Záznam z jednání dne 14.5.2020 konaného na SUDOPu BRNO spol. s r.o.

Jednání bylo svoláno za účelem odsouhlasení koncepce řešení neutrálních polí v rámci akcí „Úprava neutrálních úseků u TT Modřice a SpS Rohatec“ a „Úprava neutrálních úseků u TT Břeclav“ tak, aby projektované řešení splňovalo požadavky normy ČSN EN 50367 ed. 2, přílohy A.1 a TSI ENE (Nařízení Komise č. 1301/2014) čl. 4.2.15.1 a 4.2.15.3. shrnuté v pokynu O24 SŽDC - Metodický pokyn k projektování neutrálních úseků oddělení fází a soustav na síti SŽDC a zároveň byly zapracovány požadavky správce trakčního vedení OŘ Brno.

Obr. A.2a - Dělený neutrální úsek, 3 el. dělení

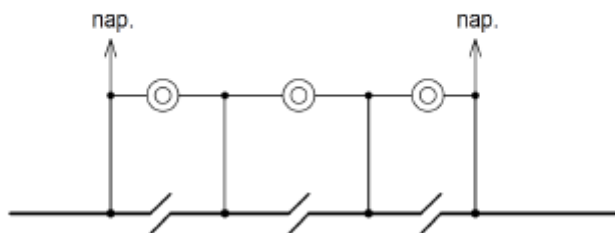
Projektanty TV bylo předloženo navržené řešení pomocí děleného neutrálního úseku v uspořádání I. podle ČSN EN 50367 ed. 2, čl. A.1.4., kdy neutrální úsek je tvořen třemi elektrickými děleními o maximální celkové délce 142m, viz obr. A.2a směrnice S 26499/2018-SŽDC-GR-O24.

Správce trakčního vedení vznesl požadavek na doplnění obcházecího vedení pro překlenutí neutrálního úseku doplněného o další dva odpojovače na začátku a konci úseku OV. Tento požadavek byl vznesen na základě zkušeností z dispečerského řízení provozu a zaběhlé praxe, kdy stávající neutrální úseky v obvodu OŘ Brno tímto obcházecím vedením disponují. Po diskuzi všech zúčastněných bylo toto řešení odsouhlaseno. Níže je uveden příklad řešení neutrálního pole u TT Břeclav směrem na Brno. Projektant ovšem v tomto případě upozorňuje na souběh dvou vedení uprostřed neutrálního úseku. Jednak výše uvedené obcházecí vedení a pak stávající napájecí vedení, které je vedeno za neutrální úsek směrem na Brno. Tyto vedení budou jak výškově, tak směrově od sebe vzdáleny min. 1,5m.
